Доводим до вашего сведения, что с ноября 2022 года изменяется конструкция **радиаторных настроечных клапанов:**

- VT.020.N.04; VT.020.N.05

- VT.019.N.04; VT.019.N.05

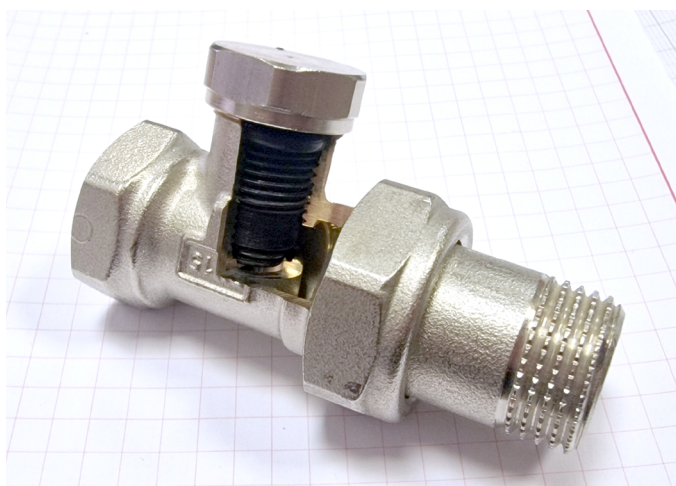
Суть изменения - плунжер клапанов изготовлен из стеклонаполненного полиамида (РА66) - материала превосходящего по своим прочностным характеристикам латунь.

Модификация произведена с целью улучшения рабочих характеристик, а именно:

- Защиты от известкового налета
- Увеличения плавности и легкости регулировки
- Защиты регулировочного (внутреннего) шестигранника от срыва

Изменения так же затронули внешний вид клапана, он стал более обтекаемым.

**Габаритные и рабочие характеристики при этом остались прежними.**
